Expediente: **054400445011**  
Radicado: **RE-03604-2025**  
Sede: **SANTUARIO**  
Dependencia: **Grupo Recurso Hídrico**  
Tipo Documental: **RESOLUCIONES**  
Fecha: **09/09/2025** Hora: **19:30:14** Folios: **10**

## RESOLUCIÓN N°

### POR MEDIO DE LA CUAL SE OTORGA UN PERMISO DE VERTIMIENTOS Y SE ADOPTAN OTRAS DETERMINACIONES

Que técnicos de la Corporación procedieron a evaluar la información presentada, y realizada visita técnica el día 21 de agosto de 2025, se generó el Informe Técnico N° **IT-06018-2025** del 01 de septiembre de 2025, dentro del cual se formularon las siguientes observaciones y conclusiones las cuales son parte integral del presente acto:

Modelación del vertimiento:

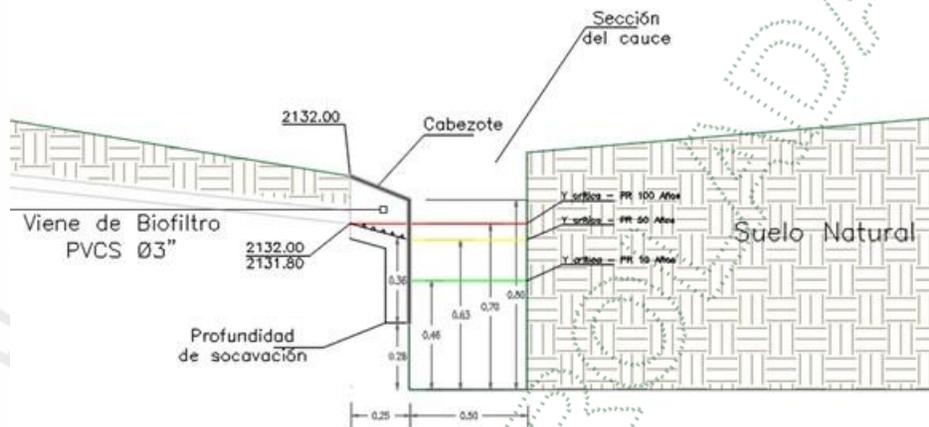
Se realiza la modelación de calidad de agua con el modelo simple de Streeter and Phelps, a partir de datos de la caracterización de la fuente receptora del vertimiento y del estudio hidrológico, el cual determina el caudal mínimo y medio de 0,35 l/s y 1,91 l/s, respectivamente.

De acuerdo con los resultados obtenidos de la modelación del vertimiento para los cuatro escenarios (caudal medio y mínimo, con y sin tratamiento) se determina que:

- ✓ La fuente presenta condiciones de buena calidad antes del vertimiento, lo que facilita la asimilación de la descarga en los diferentes escenarios.
- ✓ La situación más desfavorable se presentaría para el vertimiento directo con el caudal mínimo de la fuente, ya que se disminuye la capacidad de dilución de la descarga y se aumenta la distancia crítica (hasta 207,85 m). No obstante, por la diferencia de caudales, los resultados obtenidos en los diferentes escenarios permiten observar una buena capacidad de recuperación de la fuente, sustentada en la buena calidad del agua antes del vertimiento.
- ✓ La fuente presenta una pronta recuperación de sus condiciones naturales que permiten mantener la autodepuración por dilución del vertimiento.
